**Commission économique pour l'Europe****Comité des transports intérieurs****Forum mondial de l'harmonisation  
des Règlements concernant les véhicules****161<sup>e</sup> session**

**Accord de 1958 – Examen de projets d'amendements  
à des Règlements existants, proposés par le GRSG****Proposition de série 06 d'amendements au Règlement n<sup>o</sup> 107  
(Véhicules des catégories M<sub>2</sub> et M<sub>3</sub>)****Communication du Groupe de travail des dispositions générales  
de sécurité\***

Modèle A  
(Voir paragraphe 4.4 du présent Règlement)

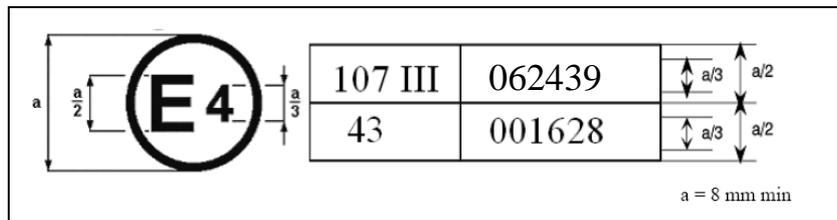
*Annexe 2, modifier comme suit:*

La marque d'homologation ci-dessus ... sous le numéro 062439. Ce numéro indique que l'homologation ... tel que modifié par la série 06 d'amendements.

Modèle B  
(Voir paragraphe 4.5 du présent Règlement)

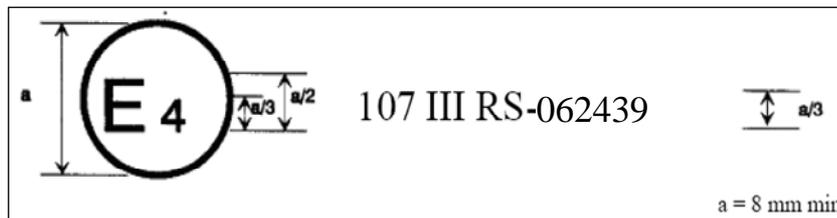
La marque d'homologation ci-dessus ... Règlement n° 107 incluait la série 06 d'amendements et le Règlement n° 43 était sous sa forme originale.
